## 福島第一原子力発電所 2号機におけるキセノン濃度についての評価

原子力システム安全部

本報告は、キセノン濃度評価の結果を東電報告書と対比する形でまとめると共に、キセノン発生源の大部分が二次核分裂であるという結論に至った根拠を示したものである。

図 1 キセノン濃度測定値による実効増倍率の推定

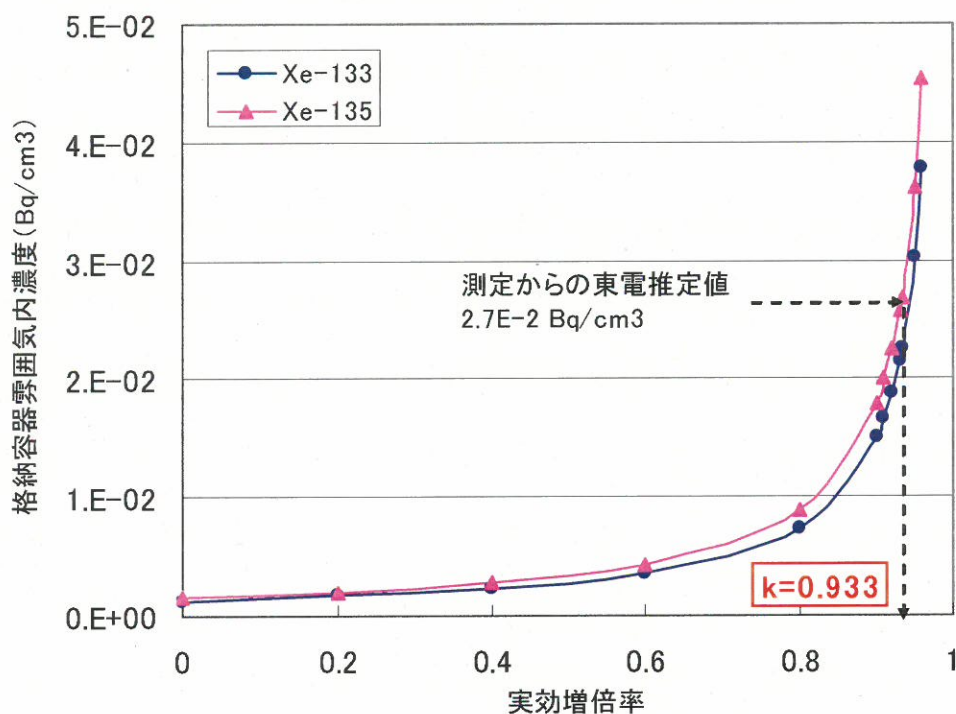
- ・デブリからのキセノンガスの放出率は、キセノン濃度の結果に大きな影響を及ぼす。東電の解析条件（ガス放出率 100%）は、炉内・外試験等を通じて得られた知見とは著しく乖離している。
- ・上記の理由により、ガス放出率を現実に近い値（約 0.6%）に設定すると、二次核分裂の効果を加えなければガス濃度測定値が説明不能である。
- ・ガス濃度測定値から当該炉の臨界状態を逆算すると、実効増倍率は 0.93 程度となり（図 1）、キセノン発生源の 90%以上が二次核分裂であると推定される。

図6 二次核分裂を考慮した格納容器内雰囲気濃度

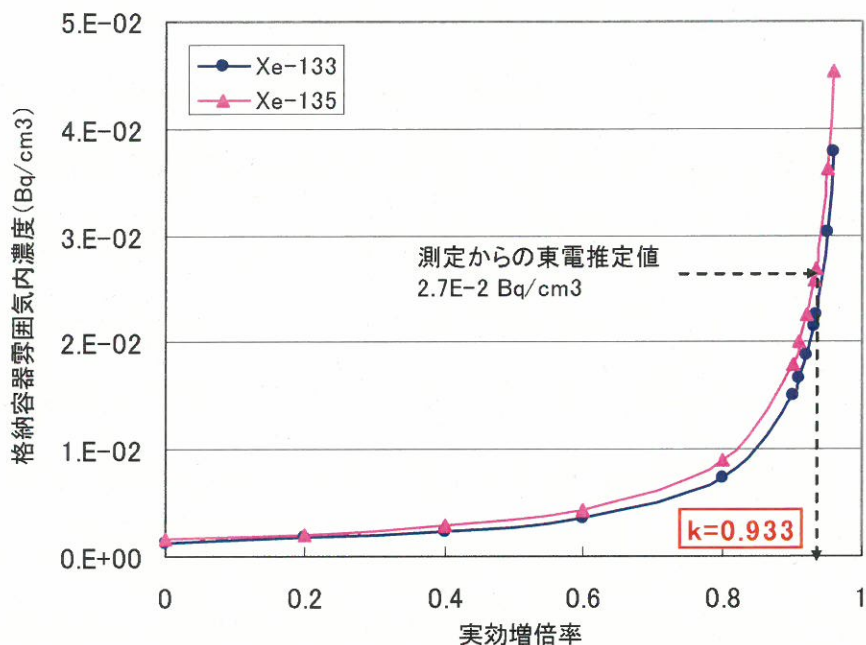
東電の評価によれば、測定から算定された Xe-135 の格納容器内雰囲気濃度は  $2.7\text{E}-2\text{Bq/cm}^3$  であるとしている。この結果を図6に当てはまると、実効増倍率は 0.933 となる。ただし、この結果はガス放出率によって大きく影響を受けるため、不確かさは極めて大きいと考えられる。付録3の結果を元に、粒径分布を考慮してガス放出率を補正した実効増倍率の計算結果を参考までに以下に示す。

【粒径の標準偏差が 2mm の場合】  $k=0.911$

【粒径の標準偏差が無限大の場合】  $k=0.846$
